**LICITACIÓN CENTRO HEMODIÁLISIS  
HOSPITAL MACIEL**

**RESPUESTAS A LAS CONSULTAS REALIZADAS  
15 de setiembre 2022**

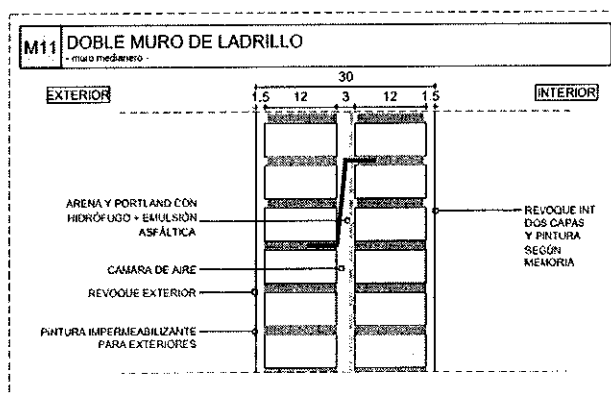
**C12. Acondicionamiento térmico.**

En T-02 están dos equipos de ducto de capacidad 14.000 Kcal/h, me gustaría saber cual es la altura máxima disponible para las unidades en este espacio ya que para esa capacidad los equipos pueden llegar a tener una altura sobre los 400 mm.

R. La altura disponible en el sector es de 500 mm.

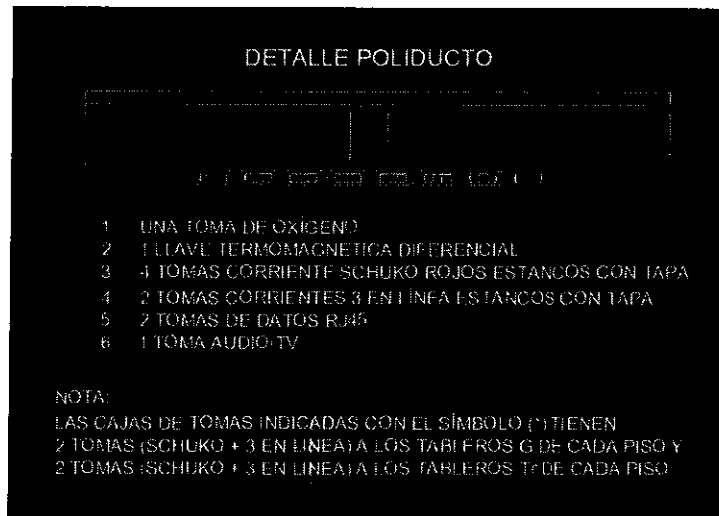
**C16** En puestos de control vemos indicadas mesadas Mo1 y Mo2 que no encontramos planillas. También vemos mamparas que no encontramos planillas.

**R.** Los puestos de control están compuestos por el mostrador Mo1 con mesada M10 y el mostrador Mo2 con mesada M9. Hay planos de detalle de los puestos de control.
